Modulo per la presentazione delle osservazioni per i piani/programmi/progetti sottoposti a procedimenti di valutazione ambientale di competenza statale

ID: Codice procedura (ID_VIP/ID_MATTM):10844

Impianto per la produzione di energia elettrica da fonte eolica, costituito da 6 aerogeneratori della potenza complessiva di 37,2 MW, un sistema di accumulo da 25 MW e relative opere connesse in località "Rempillo" nel comune di Pitigliano (GR).

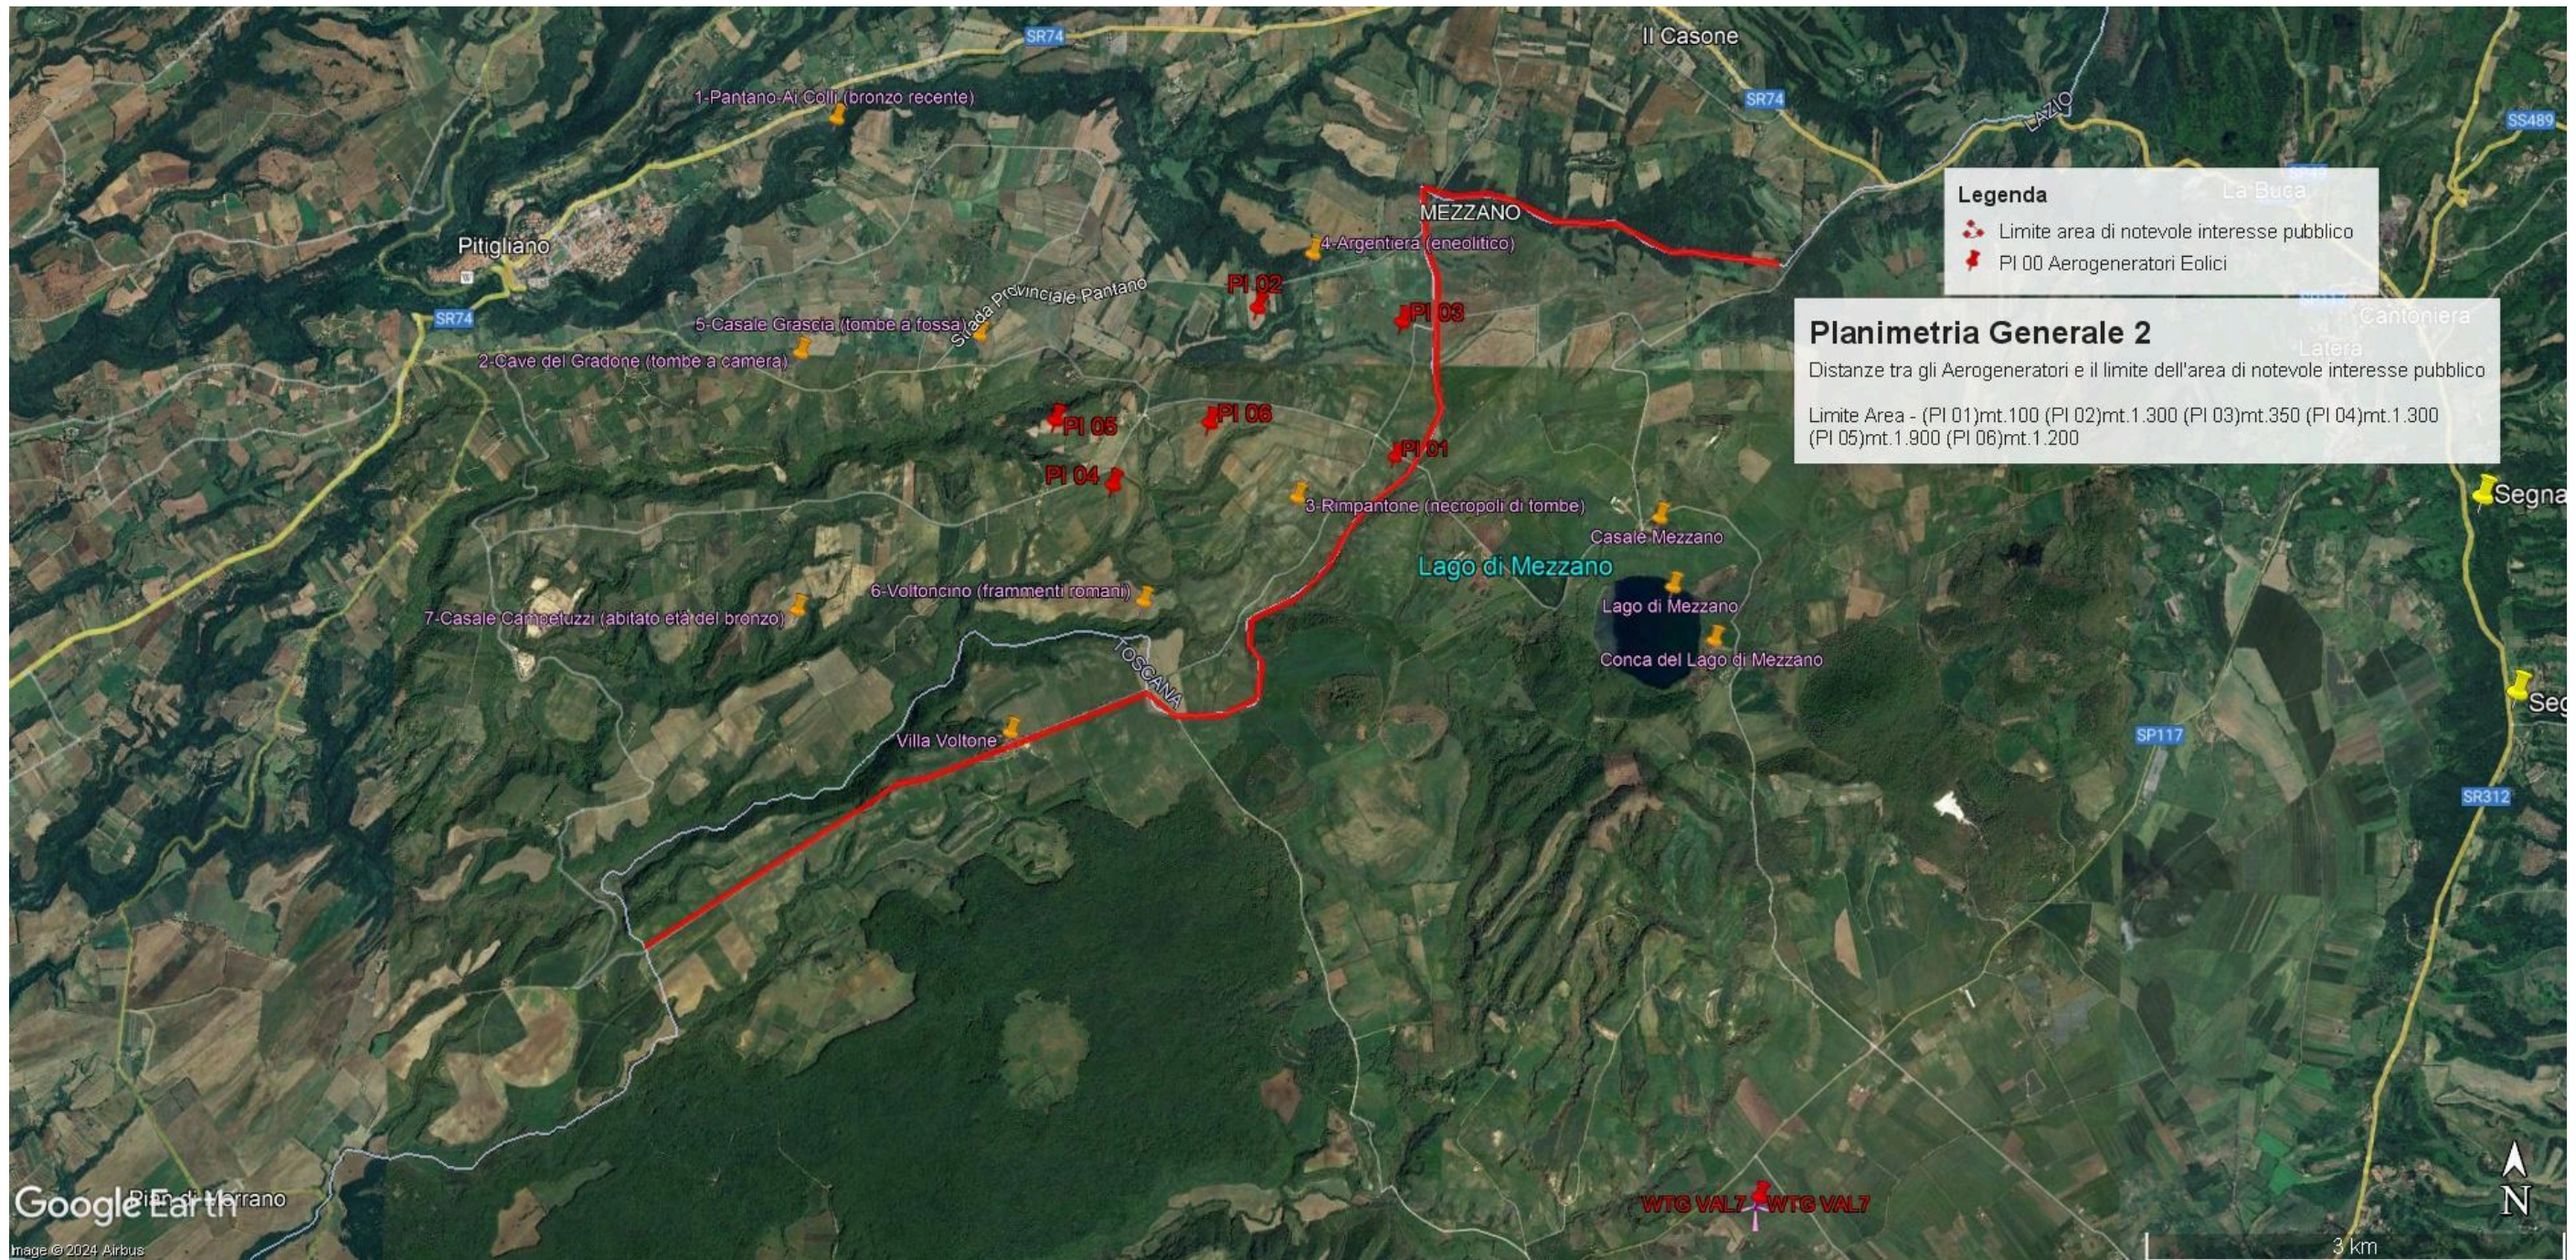
In sintesi, visti l’art. 20 comma 8 lettera c) quater del D.Lgs n 199/2021 e le Linee guida nazionali appena citate, considerato l’enorme impatto dell’impianto eolico industriale denominato “Rempillo” sulla zona paesaggistica di notevole interesse pubblico ben individuata nelle immagini n.1 e n. 2 e sui Beni Culturali evidenziati nell’ immagine n. 3 dell’Allegato alle presenti Osservazioni, per la collocazione delle pale P04 e P05 direttamente all’interno del perimetro di un’area archeologica e per gli impatti anche sull’area intermedia e vasta dei pregiati territori laziali della Tuscia settentrionale e in particolare di quelli del pitiglianese ricco di emergenze agricole, naturalistiche, storiche e archeologiche del periodo etrusco ma non solo, si chiede che venga negata l’autorizzazione all’ insediamento dell’impianto eolico denominato “Rempillo”.

Immagine n. 1. Linea rossa indicante il confine Regioni Lazio-Toscana che coincide con parte del Perimetro del **vincolo di notevole interesse pubblico** ex art. 136 Codice Beni Culturali “ **Conca del Lago di Mezzano e territorio circostante**” ed i sei aerogeneratori localizzati con segnaposto rossi da P01 a P06 e ricadenti all’interno delle fasce di rispetto di 3 km dal bene vincolato e quindi in **area non idonea** al loro insediamento (ex art 20 co. 8 lettera c quater del D.Lgs n. 199/2021 e ss.mm.ii).

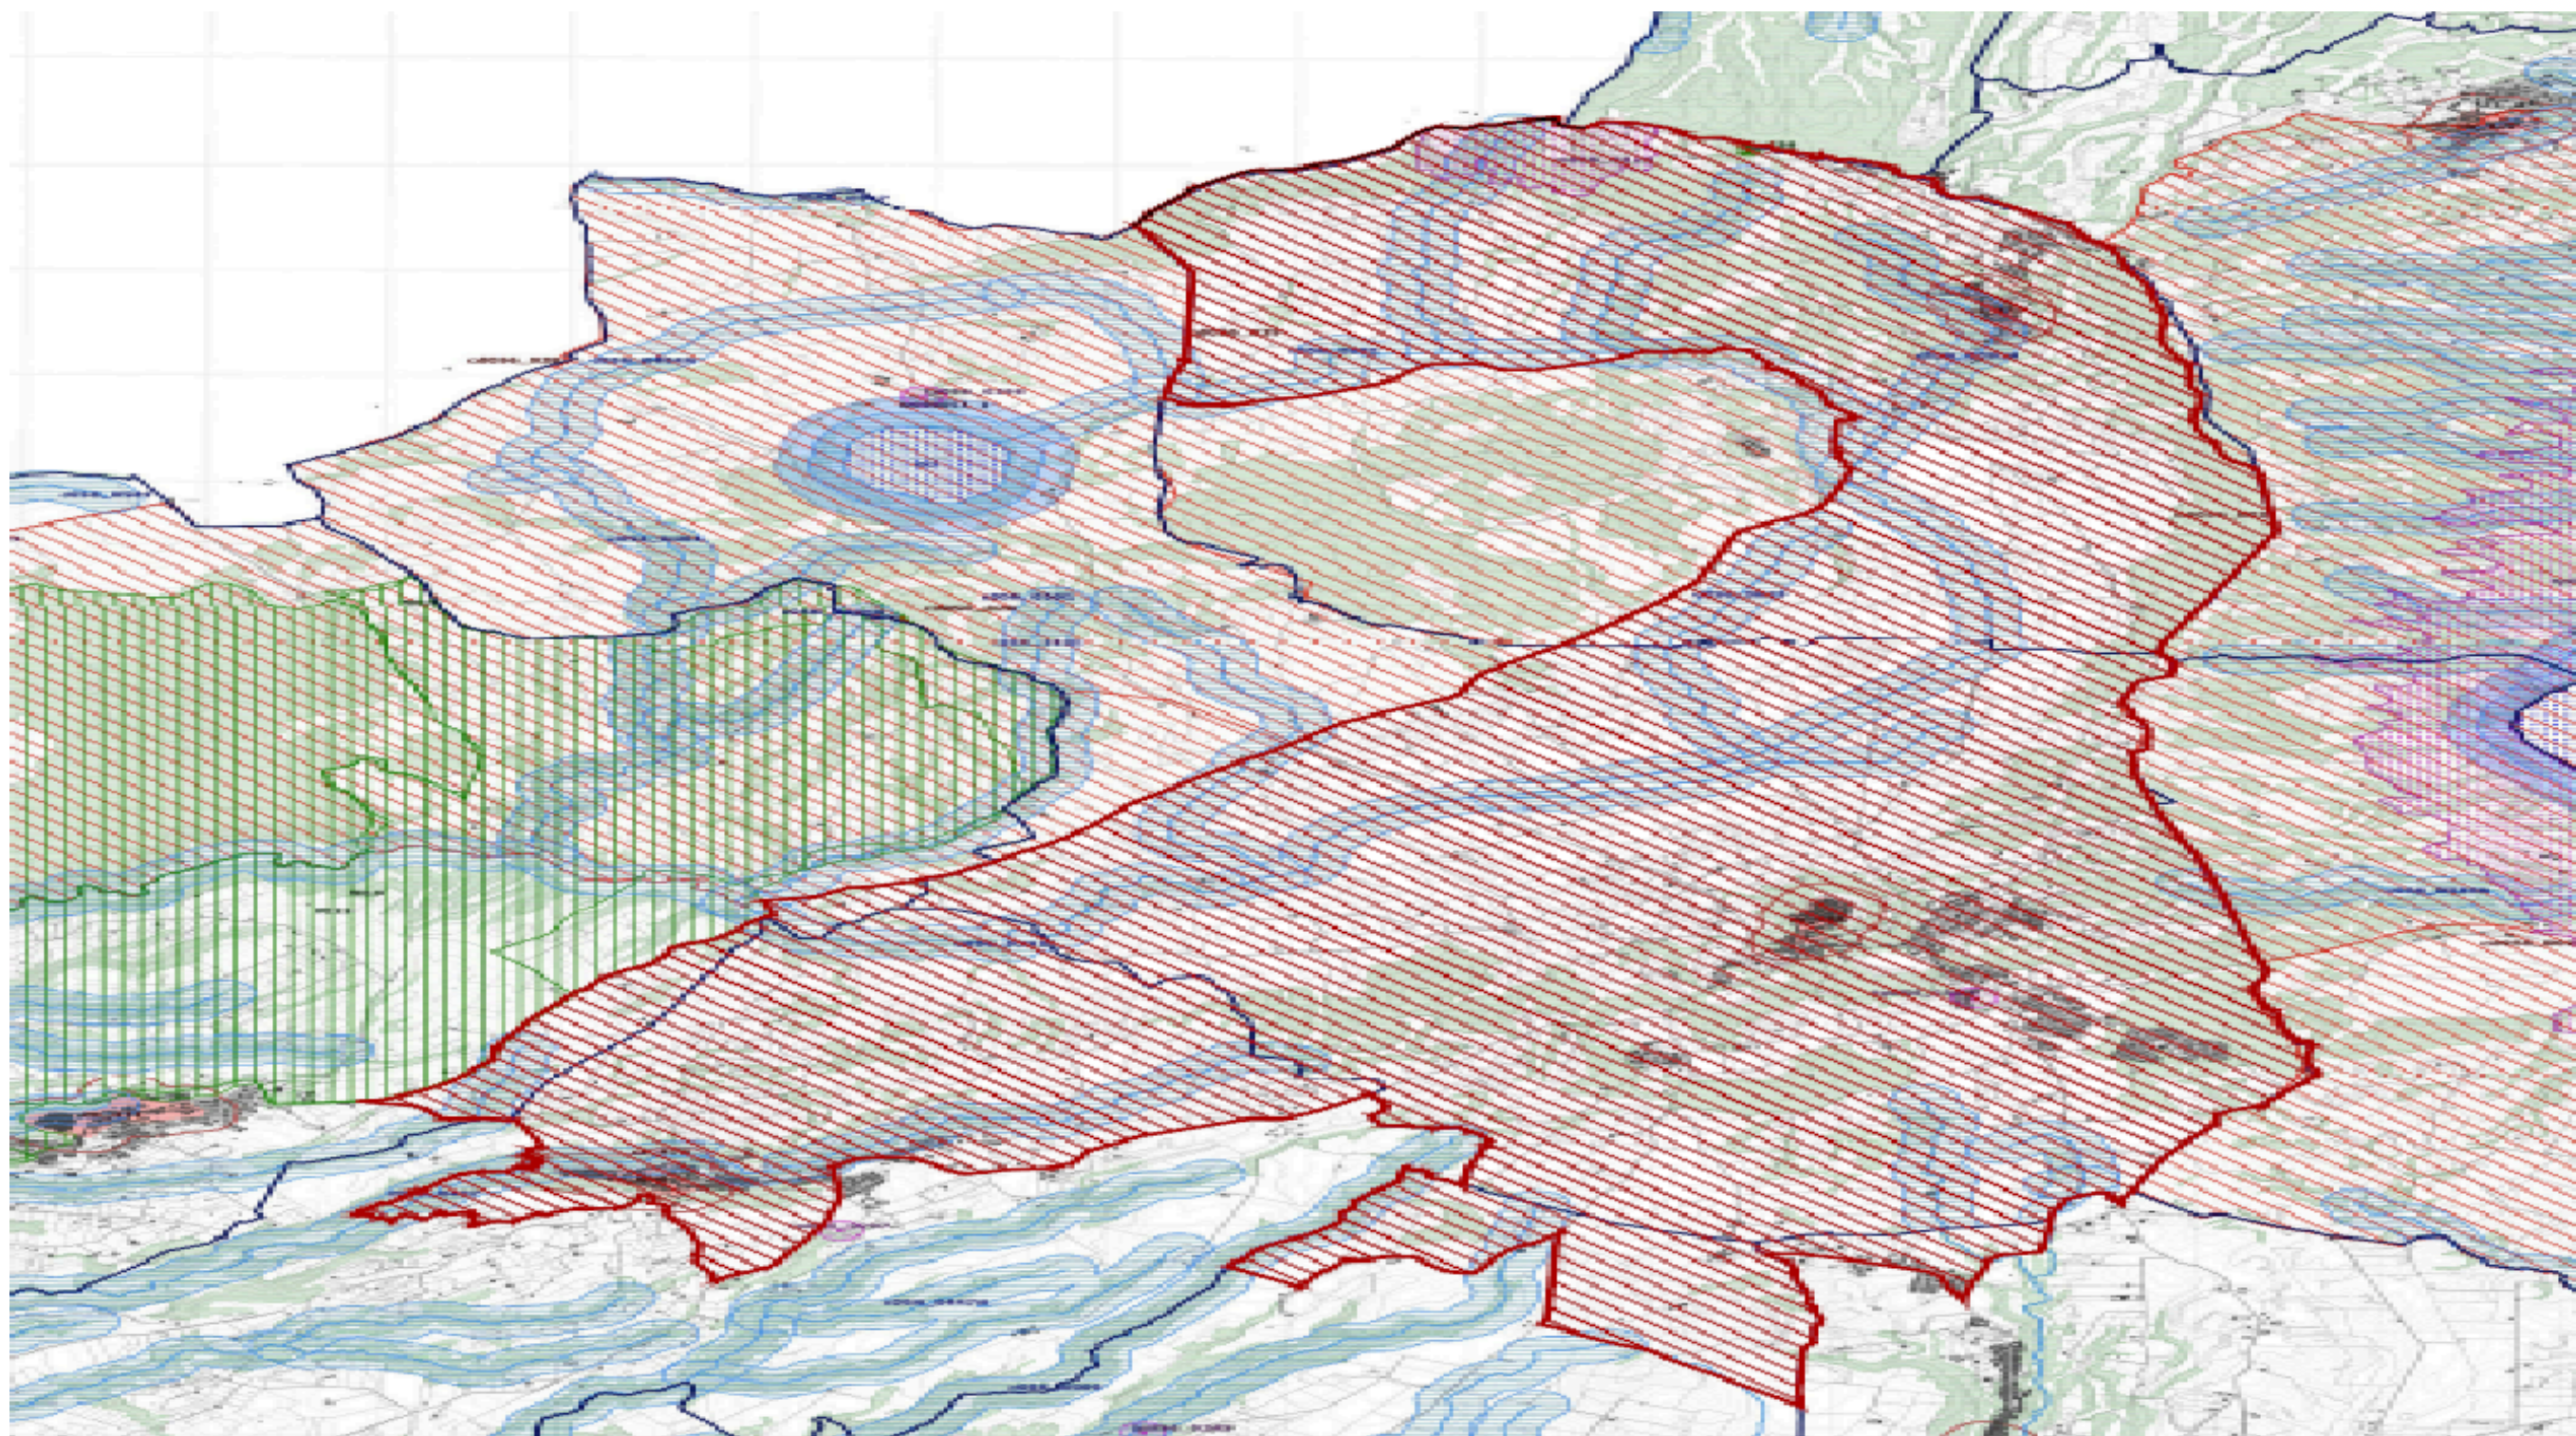
Bolsena attraverso la ZPS Caldera di Latera e la ZSC Lago di Mezzano che insieme sono compresi nel vincolo paesaggistico “ Conca Lago di Mezzano...” e verranno uniti dal nuovo vincolo paesaggistico “*Ambito paesaggistico, geologico e geomorfologico dell’orlo della caldera di Latera e delle sue pendici interessate dai centri eruttivi periferici*” (si veda a riguardo la proposta pubblicata sul sito del MIC in data 09/08/2023 e l’immagine n. 2 dell’ ALLEGATO) all’area di notevole interesse pubblico “ Conca del lago di Bolsena” (D.M. 24.10.1960). Praticamente una vasta zona che per interesse paesaggistico e naturalistico oltre che storico, archeologico e identitario rappresenta un unicum nel panorama nazionale.

Immagine n. 2. *Mappa tratta dalla proposta di nuovo vincolo “Ambito paesaggistico, geologico e geomorfologico dell’orlo della caldera di Latera e delle sue pendici interessate dai centri eruttivi periferici” (si veda a riguardo la proposta pubblicata sul sito del MIC in data 09/08/2023) che conetterà le aree di notevole interesse pubblico ex art. 136 del D.Lgs n. 42/2004 “ Conca del Lago di Mezzano e territorio circostante” a sinistra e “Conca del Lago di Bolsena” a destra*
